NOTE TECHNIQUE

N° 794

- DS 19 -

- BOITE DE VITESSES -

# PIGNON DE RENVOI DE MARCHE AR

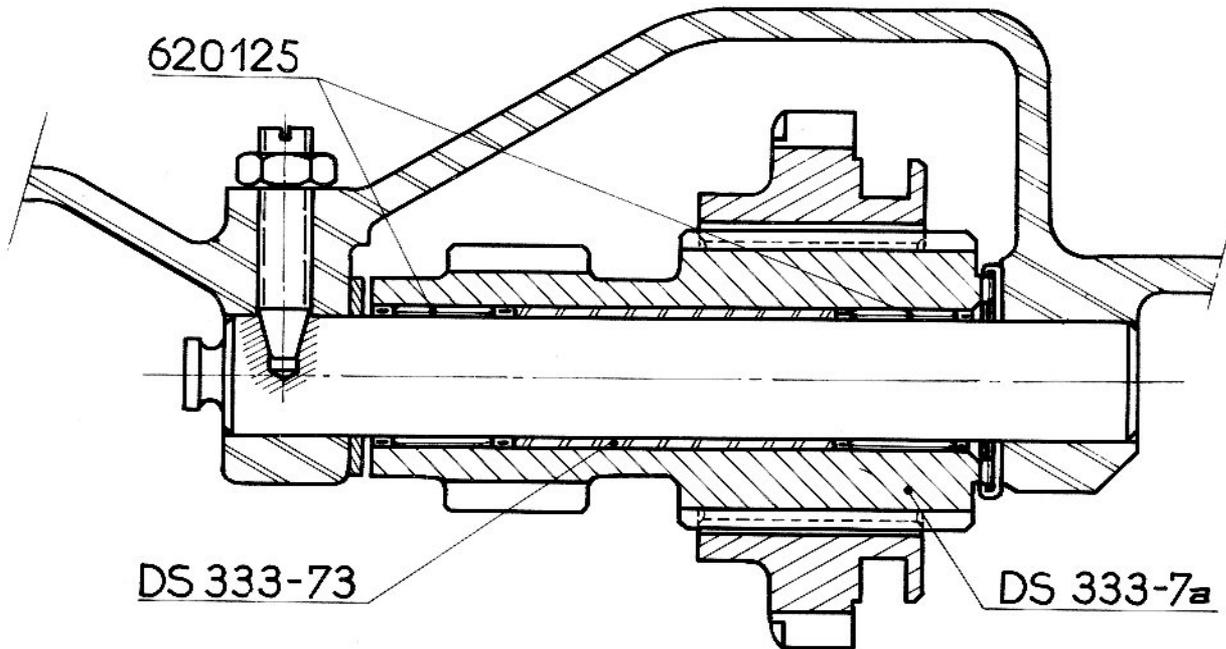
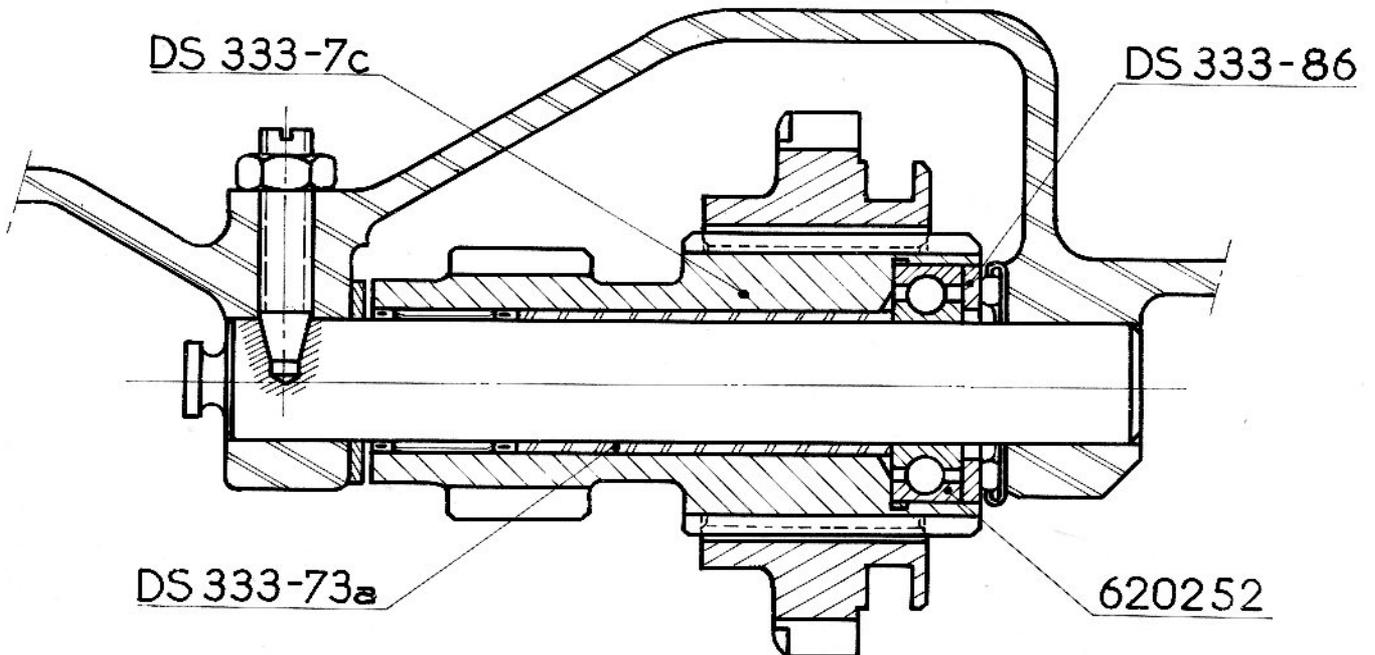
Depuis Juin 1963, le renvoi de marche AR des boîtes de vitesses DS est modifié :

La cage à aiguilles 620 125 placée du côté de la butée à aiguilles est remplacée par un roulement à billes (voir figures).

Il est possible de monter le nouvel ensemble de renvoi de marche AR dans une ancienne boîte de vitesses à condition de se procurer les pièces figurant au § PIECES DETACHEES ci-dessus.
